COMUNE DI GINOSA (TA)

CROLLO DI VIA MATRICE
LAVORI DI INDAGINE E DI RIMOZIONE DEI MATERIALI LAPIDEI E INSTABILI
VARIANTE IN CORSO D'OPERA ART. 132 COMMA 3 D.L. 163/2006

RELAZIONE TECNICA ILLUSTRATIVA

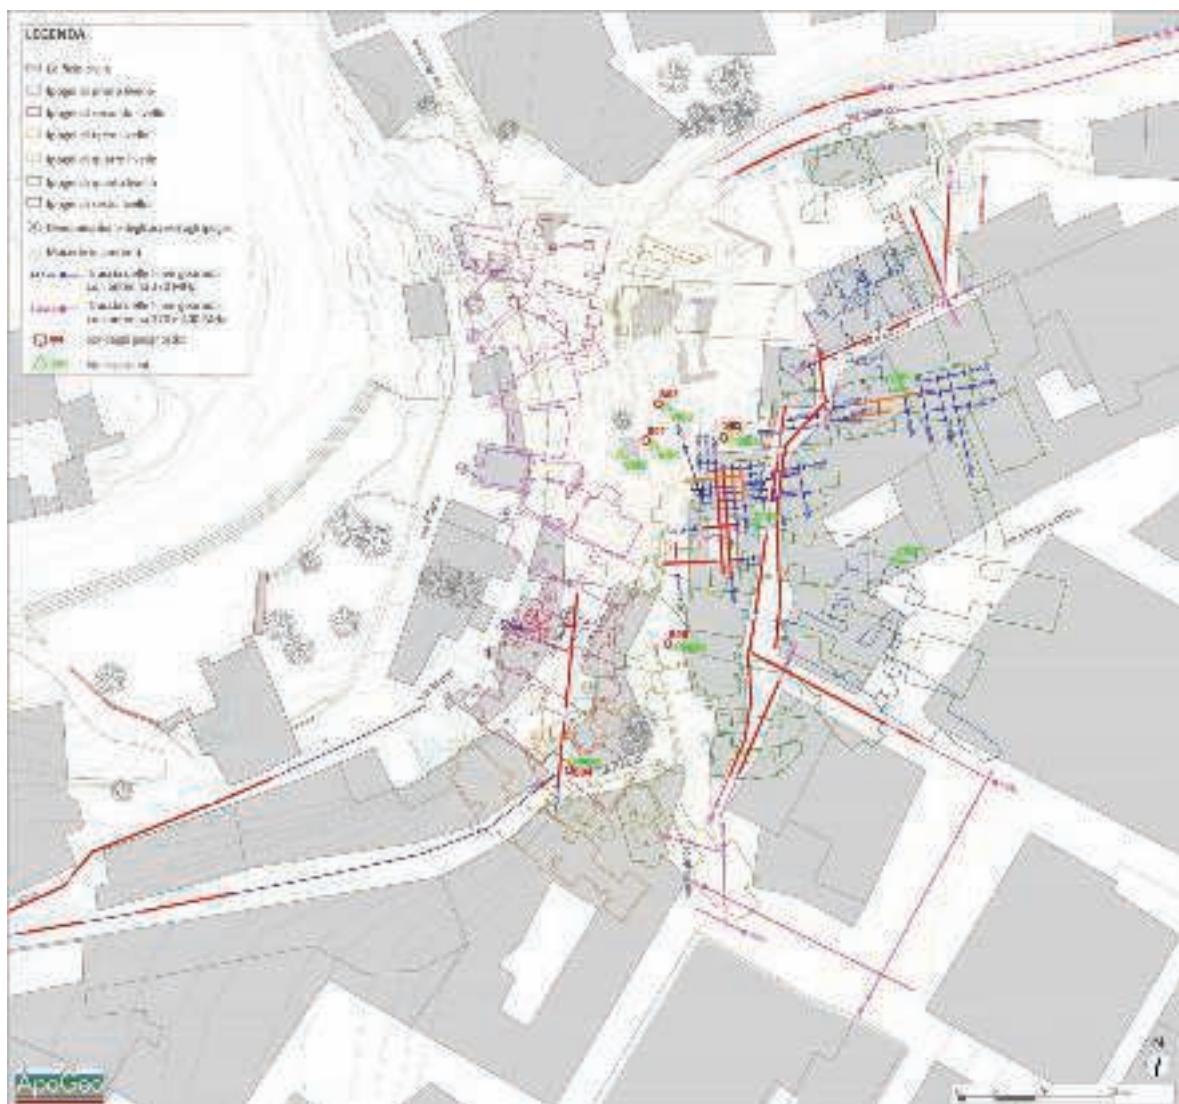
Dalle evidenze dei rilievi e delle schede relative ai quadri fessurativi (**TAV.SQF**) è emerso un **livello di gravità alto e diffuso** in tutte le cavità e su tutti i fabbricati presenti nell'area del crollo. In particolare è risultato evidente l'impossibilità di procedere alla demolizione del fabbricato parzialmente crollato, connesso alla cavità T, così come previsto in progetto esecutivo, ovvero attraverso la demolizione manuale, con l'ausilio di un carrello mobile posizionato su Vico Storto.

La demolizione con accesso da Vico Storto è stata annullata per la presenza di n.9 cavità disposte sotto la viabilità come si evince dalla sezione I-I', e in particolare la cavità T (**TAV.Q03**, **TAV.SQF**), con quadro fessurativo grave e diffuso, connessa al fabbricato da demolire. La demolizione dell'immobile così come previsto in progetto non è stata effettuata anche per le seguenti motivazioni:

- 1) garantire la sicurezza e la incolumità degli operatori;
- 2) evitare sovraccarichi e perturbazioni dovute al transito e posizionamento del carrello mobile su Vico Storto;
- 3) evitare perturbazioni dovute alla fase di demolizione del fabbricato;
- 4) esiguo spessore tra le cavità e la strada;
- 5) presenza di cavità con sezioni minime degli apparati murari presenti tra una cavità e l'altra;
